梅列区三明学院限价商品住房·博学佳园项目

规划方案变更文本

博学佳园

设计更改通知

6# 一层平面图 变更后

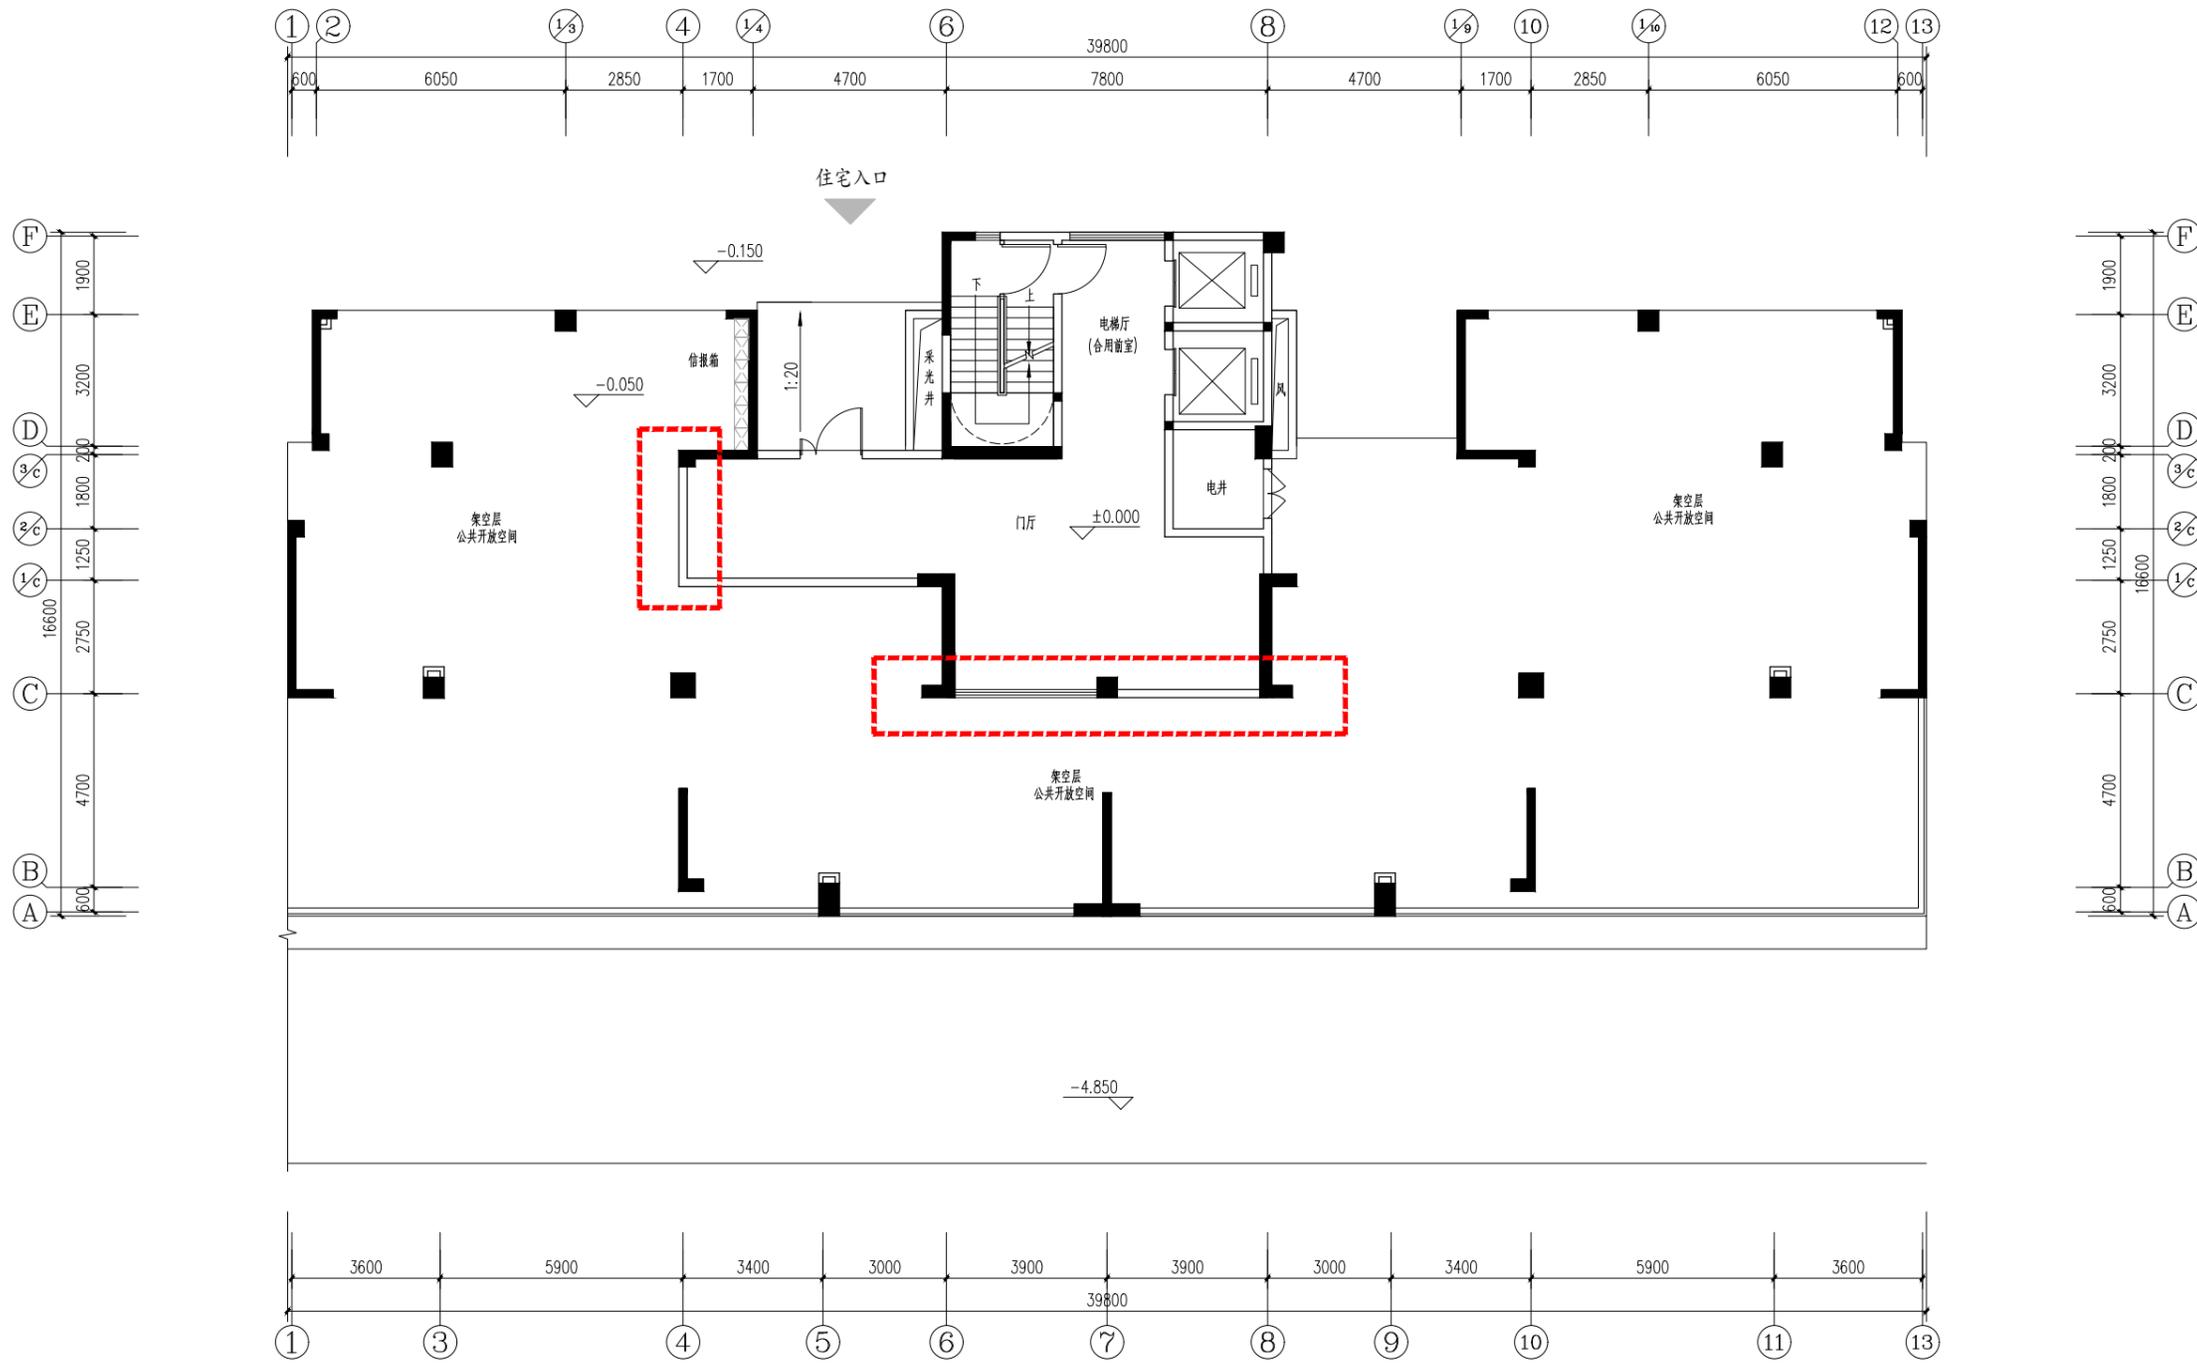
修改内容: 1、C轴交6轴~8轴墙体往F轴方向位移0.4m。
2、D轴~1/C轴交4轴墙体往1轴方向位移0.2m。

7# 一层平面图 变更后

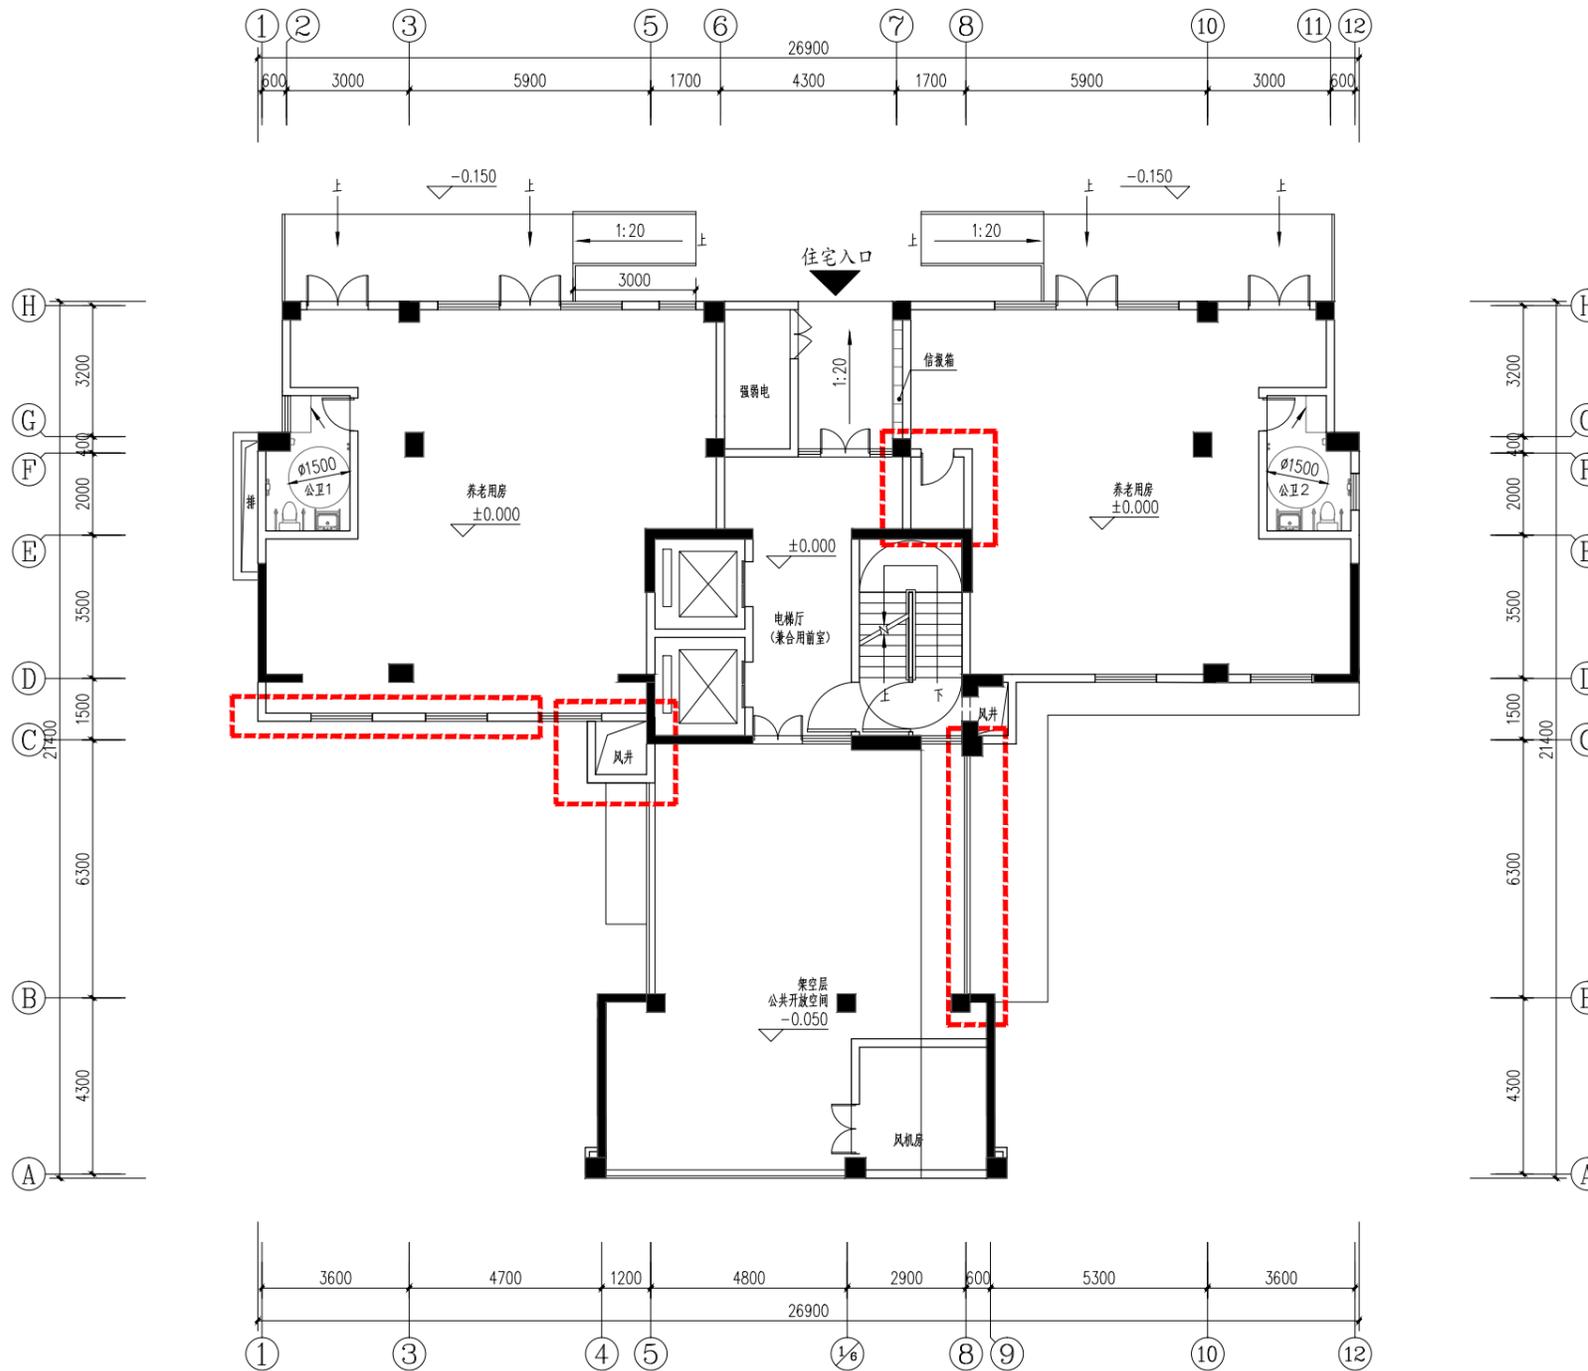
- 修改内容:
- 1、7~8轴交E~F轴增设墙体及开门。
 - 2、9轴交B~C轴栏杆往8轴移动0.60m。
 - 3、4轴交C轴增设风井。
 - 4、1~5轴交C~D轴墙体往B轴移动0.05m。

7# 二层平面图 变更前

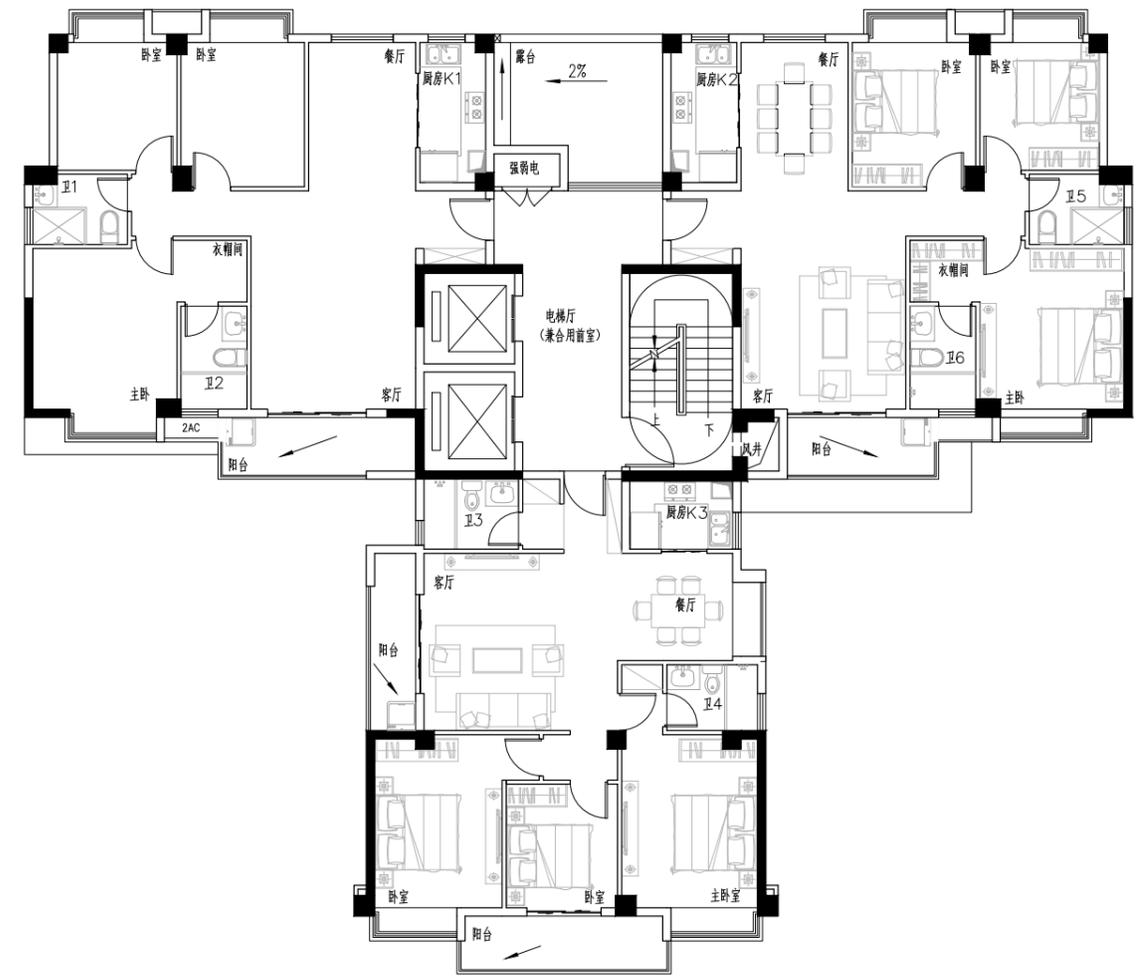
二层 1、6~7轴交 F轴墙体往 G轴移动 0.05m。

7# 三-十六层平面图 变更后

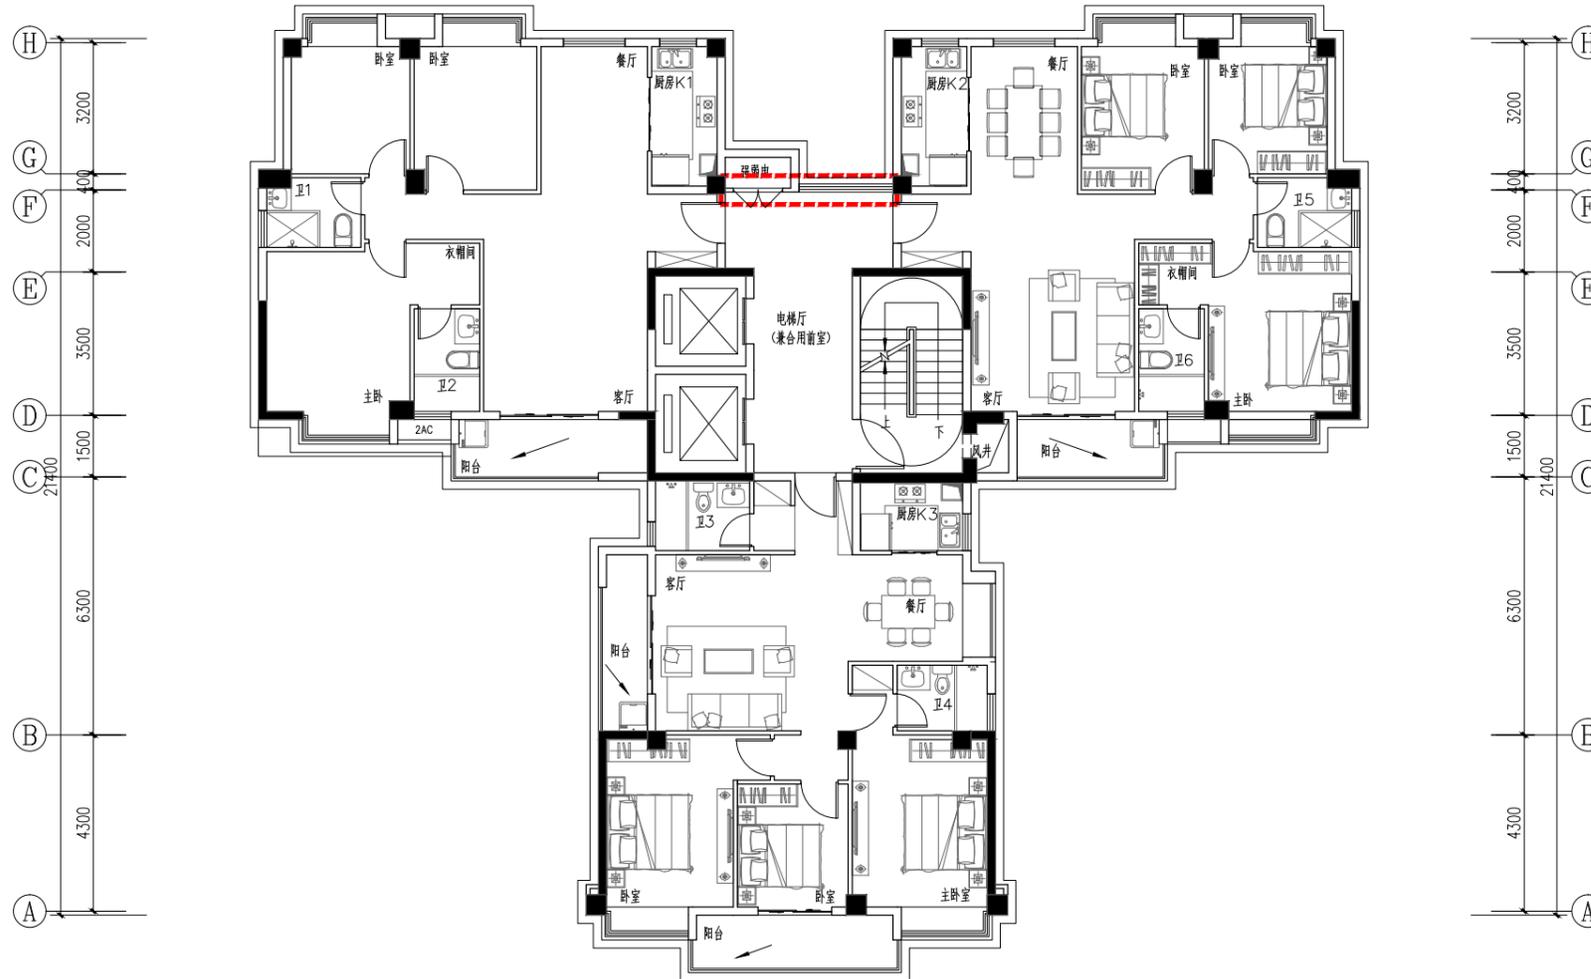
修改内容: 1、6~7轴交F轴墙体往G轴移动0.05m。

7# 屋面平面图 变更前

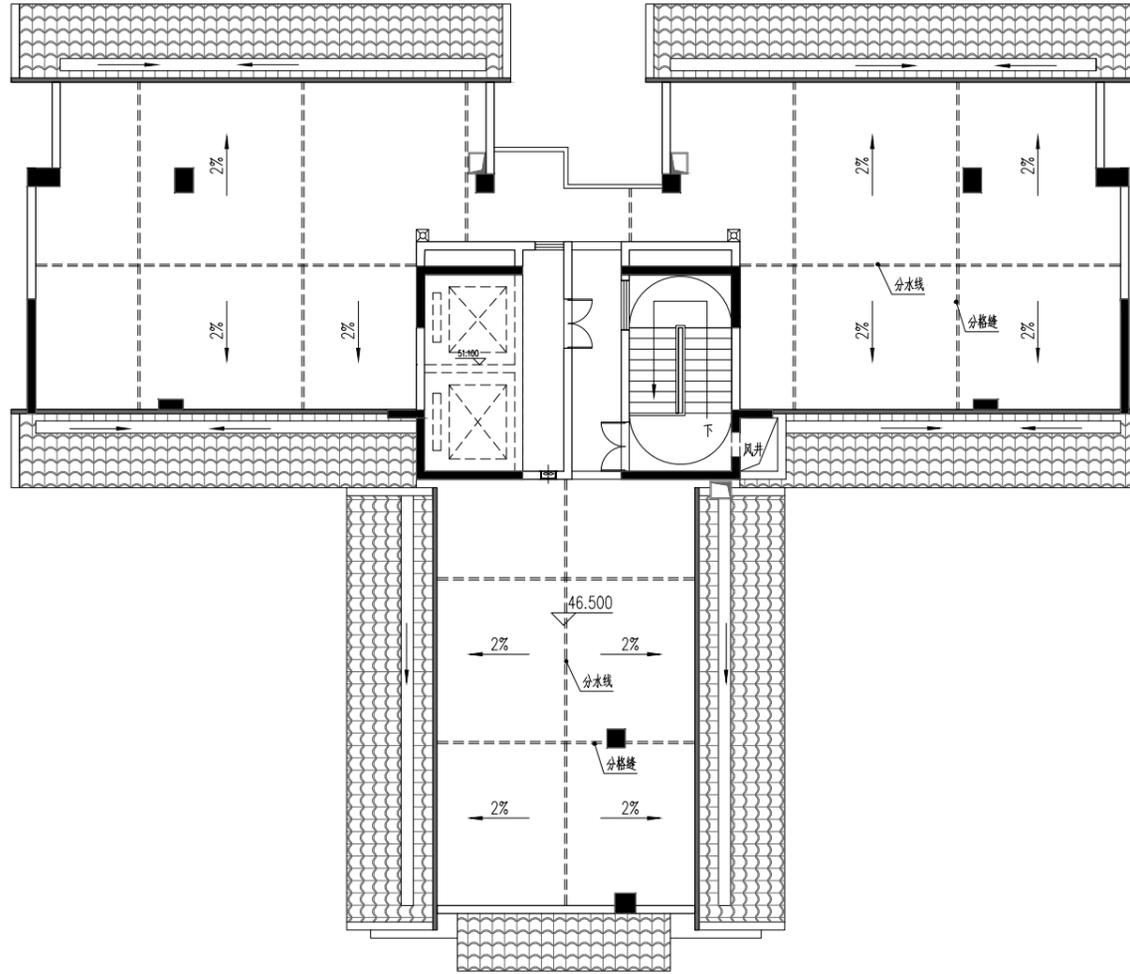
屋面平面图 1、E轴交 5~8轴墙体调整。

8# 一层平面图 变更前

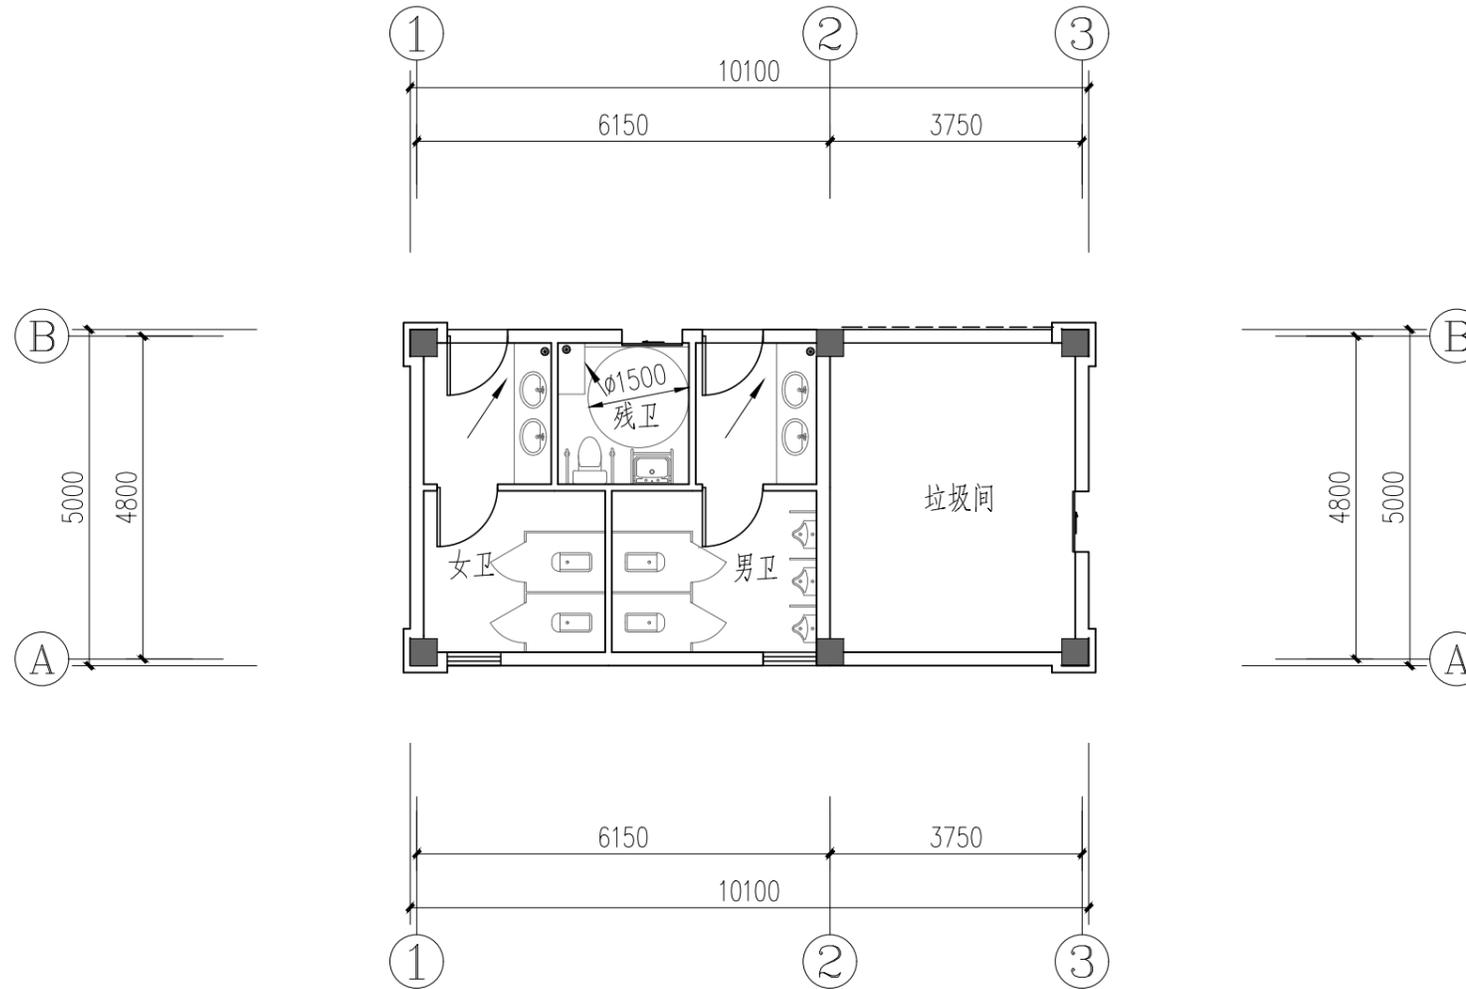
一层 1、3轴交 A至 B轴取消开门。

2、A轴~B轴交 1~3轴墙体调整。
